Soporte de cerámica del grill en aparatos compactos de microondas

Modelos afectados: EMWG 1050.0 - EMWK 1050.0 und MWGC 610.1E

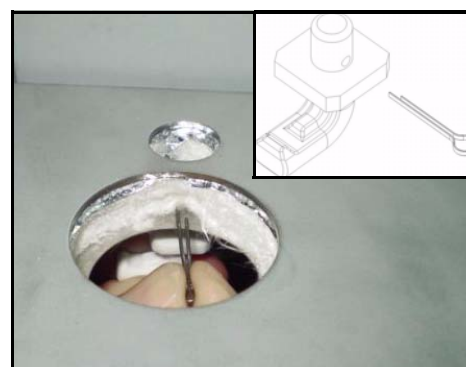
Para solucionar problemas relacionados con el soporte del grill, ahora hay disponible un juego con un soporte mejorado de cerámica para el grill y un pasador de aletas. Con este juego es posible ahora recambiar más fácilmente las piezas dañadas. El juego tiene el n° de acc. 528912.

Este juego puede emplearse para recambios en los aparatos compactos de microondas mencionados arriba.

1. Retire la carcasa superior.
2. Retire el conducto de aire interno.
3. Retire el portalámparas.
4. Coloque el nuevo soporte del grill en la apertura ya presente en el techo de la cámara de cocción.

5. A través del portalámparas, coloque ahora el pasador de aletas en la apertura.

6. Gire 180° el soporte de cerámica y extienda el pasador de aletas.
7. Monte de nuevo el portalámparas y el canal de aire y vuelva a colocar la carcasa superior.
